# 久江ノ上工区

## 計画平面図

### 区域変更区間

高知県			
工事種別			
図面名称	計画平面図	縮尺	S=1:500
路線河川名	県道安田東洋線		
工事箇所	高知県 安芸郡 北川村 久江ノ上		
設計種別			
事務所名	高知県安芸土木事務所	図面番号	
会社名

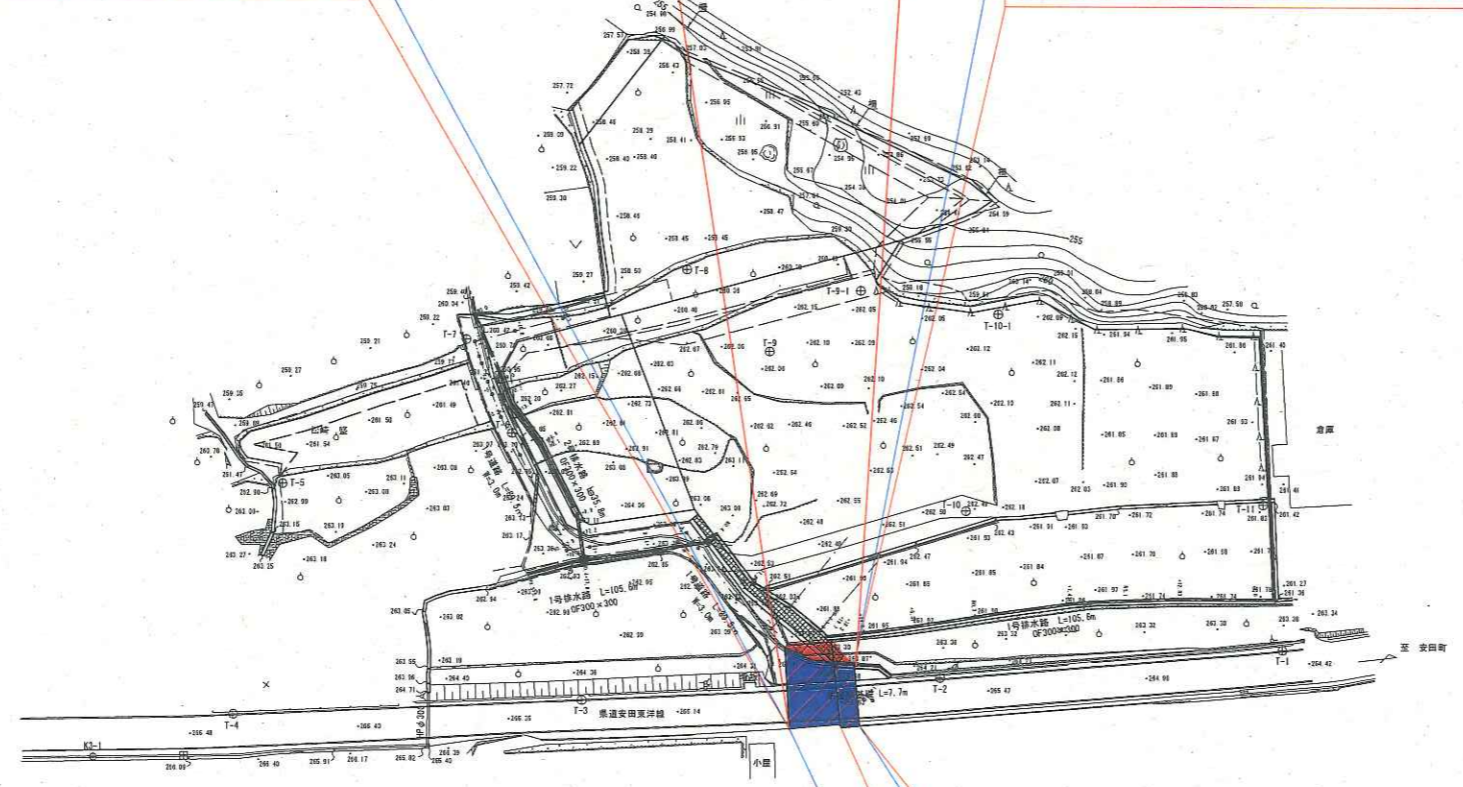
変更前 L=10m  
変更後 L=10m

変更前起点 安芸郡北川村久江ノ上宇市ノ上418番1から

変更後起点 安芸郡北川村久江ノ上宇市ノ上418番1から

変更前終点 安芸郡北川村久江ノ上宇シタダン161番1まで

変更後終点 安芸郡北川村久江ノ上宇シタダン161番1まで

変更後：最小幅員  
W=8.4m

変更前：最小幅員  
W=8.4m

変更後：最大幅員  
W=11.5m

変更前：最大幅員  
W=10.9m
